日立半導体技術情報

製品分類	マイクロプロセッサ		発行番号	TN-SH7-433A	Rev.	第 1 版
題名	SH7616 Ethernet コントローラの半二重通信時に関する注意事項		情報分類	1. 仕様変更 2. ドキュメント訂正追加等 ③. 使用上の注意事項 4. マスク変更 5. ライン変更		
適用製品	HD6417616RF	対象ロット等	関連資料	SH7616 ハードウェアマニュアル ADJ-602-264 第 1 版	有効期限	
		全ロット			永年

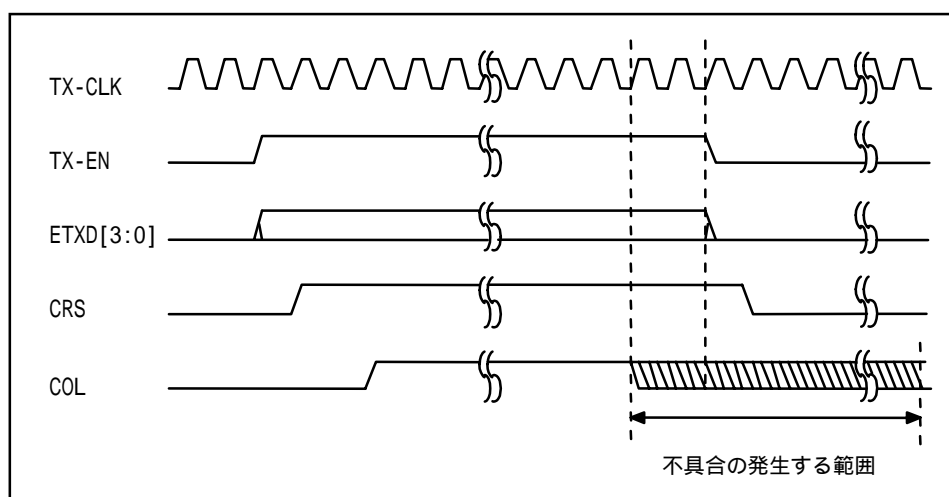
SH7616 を搭載するシステムで半二重通信を行い、衝突が発生した場合、TX-EN(送信イネーブル)と COL(衝突検知信号)のネゲートタイミングによって、再送フレームの送信時に衝突が発生していないにも関わらず JAM 信号を送出し、正常フレーム送信を停止して Back Off に入ることがあります。

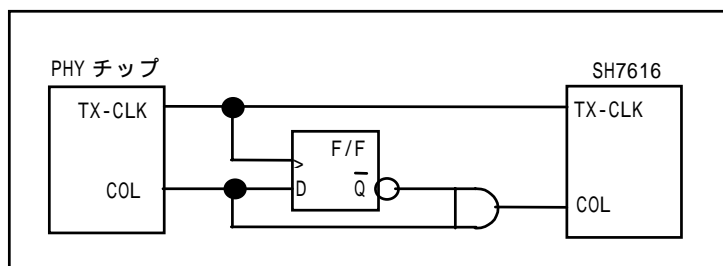
- (1)デュプレックスモードを半二重転送方式に設定する。
- (2)衝突発生時、COL が TX-EN ネゲートの 2TX-CLK 時間前より遅れてネゲートする。

- (1) SH7616 と PHY チップの間に下記のような回路を組み、PHY チップの出力する COL 信号の立ち上がりから 1 ショットパルスを生成して SH7616 の COL 信号へ入力することにより、本不具合を回避することができます。
